PROJET INTÉGRÉ POD ET TOD PPU PLACE ROSEMERE

Mémoire déposé pour le projet de revitalisation de la Place Rosemère en consultation publique

Gianni Biagioni, Bs. SC. Design Architectural

R00: 2025.06.11

PISTE CONCEPTUELLE

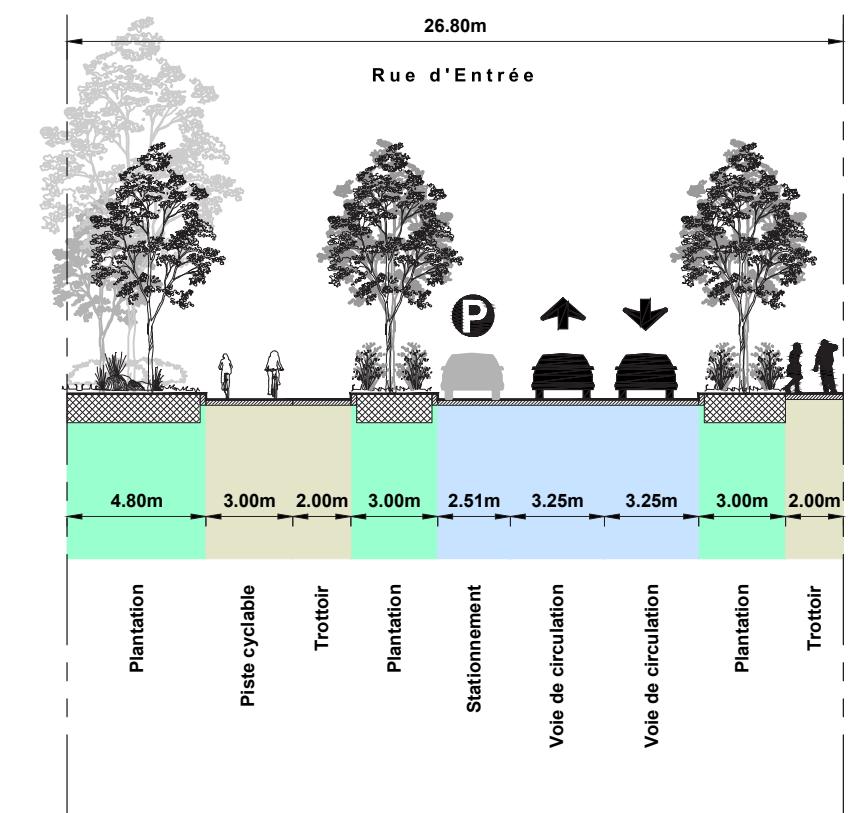
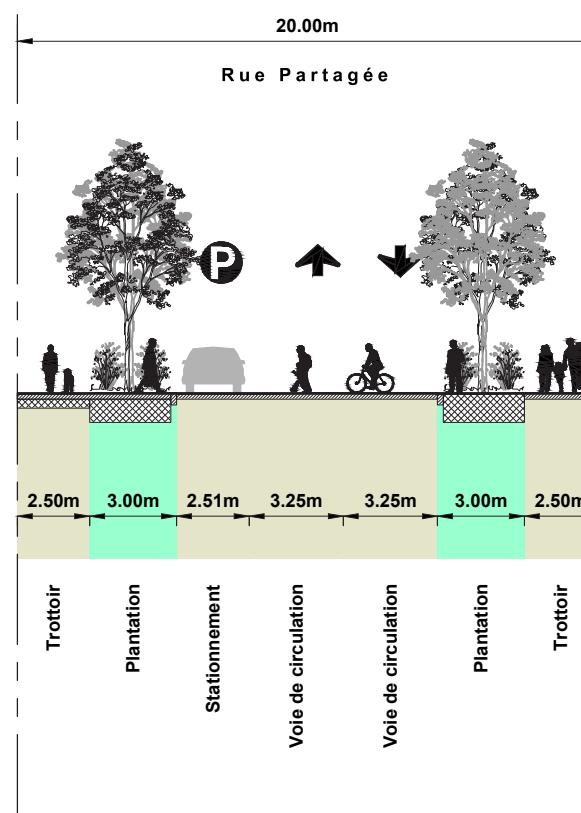
- 1 ZONE TAMON DENSE DE CONIFÈRES DE 30m MINIMUM.
FILTRE NATURELLE ADJACENT A L'AUTOROUTE 640
- 2 NAVETTE VERS GARE CENTRALE (TOD/POD)
- 3 BÂTIMENT MULTI CONNEXE PLACETTE URBaine

- 4 PARC LINÉAIRE ET TAUX D'ESPACE VERT DE 50% MINIMAL
ASSURER LE VERDISSEMENT DES AIRES DE STATIONNEMENT
POUR UN COUVERT VÉGÉTAL ET RÉDUIRE ÎLOTS DE CHALEUR.

- 5 RUE PARTAGÉE DE 20m (VOIR COUPE) ASSURE LES ÉCHANGES,
LA SÉCURITÉ, UNE VITESSE RÉDUITE ET LA REVITALISATION DE
LA PLACE ROSEMÈRE EN INTRODUISANT DES COMMERCES DE
PROXIMITÉS (TRAITEMENTS DES FAÇADES BOUTIQUE)

- 6 AJOUT ET ALIGNEMENT DE COMMERCES DE PROXIMITÉ
- 7 STATIONNEMENT ÉTAGÉ (5) AVEC TOIT VERT (600 CASES)
- 8 PROLONGEMENT DE LIENS PIÉTONNIERS / RUES EXISTANTS

- 9 PARC WESTGATE ET CHEMINS EXISTANTS À BONIFIER
- 10 PARC DAMASE-JUTEAU ET SA PASSERELLE PIÉTONNE
- 11 ZONE D'ÉCOLE PROPICE POUR ÉCOLE PRIMAIRE DE QUARTIER

- 12 CRÉATION DE FERMES LUFA SUR LA TOITURE DE BATIMENT
TEL QUE LE WALMART (// MARCHÉ CENTRAL)
- 13 CRÉATION D'UN MARCHÉ PUBLIC D'ENVERGURE
- BÂTIMENT RÉSIDENTIEL MIXTE_ PORTION RÉSIDENTIELLE (RECUL)

- BÂTIMENT RÉSIDENTIEL MIXTE_ PORTION COMMERCIAL,
INTERFACE PIÉTONNIER ET PARTICIPATION À LA RUE PARTAGÉE
(TRANSITION EFFICACE)
